Express5800/ft サーバ

RDR 機能対応モデルでのディスク交換時の 注意点 (ft 制御ソフトウェア Ver.3.0)

ディスクスロットとRDR Utilityとの対応図

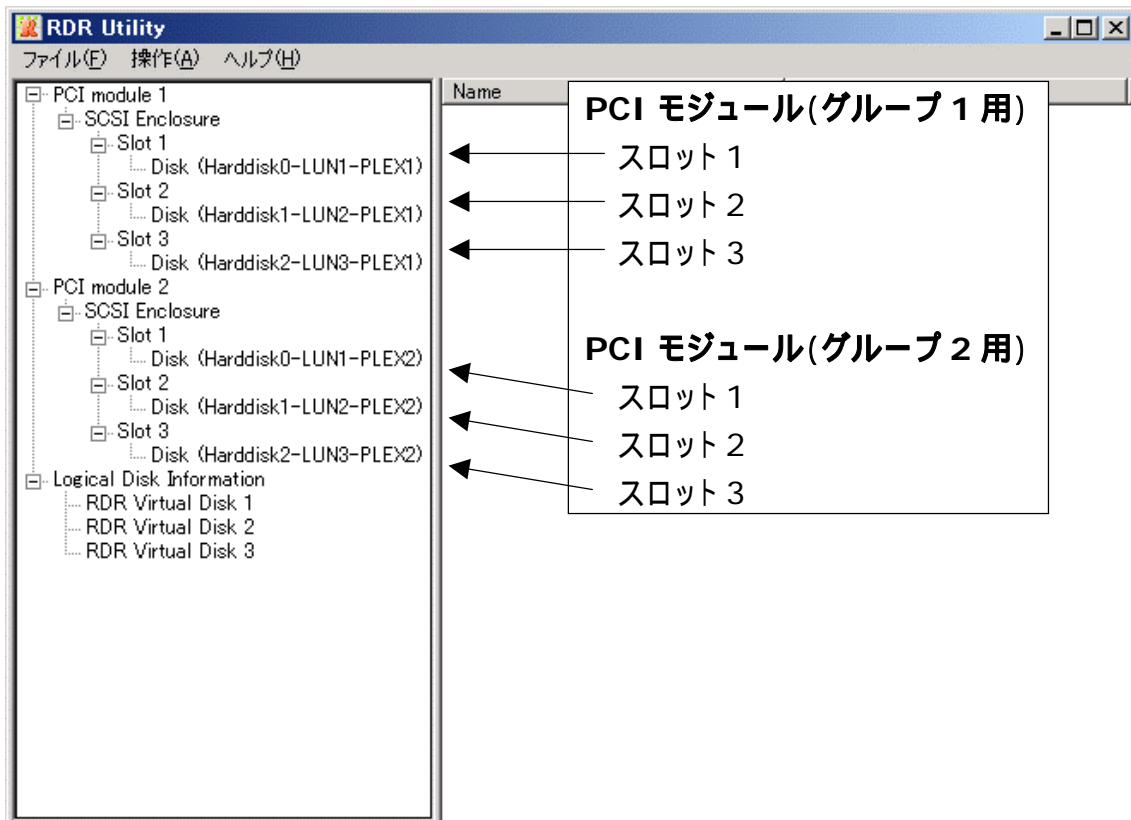
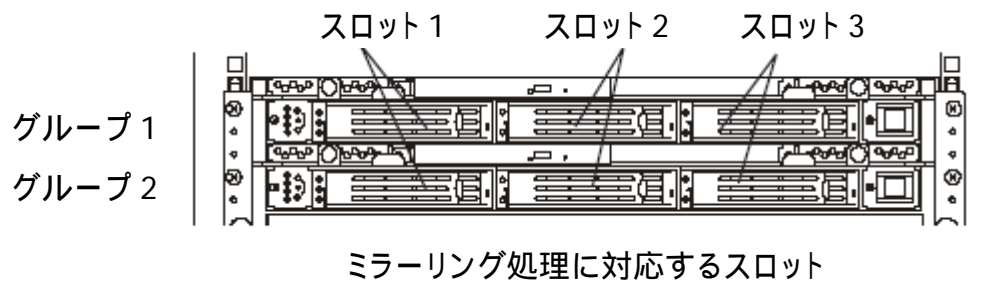
RDR 機能により二重化している ft サーバ内蔵スロットのディスクを、ユーザーズガイドの手順で交換した場合、データ破損もしくはシステムダウンとなることがあります。ディスク交換は、必ず本書の「ディスク交換手順」により実施してください(ユーザーズガイドとは手順 5 が異なります)。

5. 両ディスクの DISK ランプがグリーン点灯、かつ、状態が「Duplex」に遷移後、
RDR Utility で手順 3 で挿入したディスクを選択後、右クリックし、
「ディスク再同期を実行」コマンドを実行する。

- 稼働側のディスクに対してコマンドを実行した場合、ディスク内のデータが破損することがありますので、必ず手順 3 で挿入したディスクに対してコマンドを実行してください。
 - スロットと RDR Utility の対応については次ページの図をご覧ください。
-
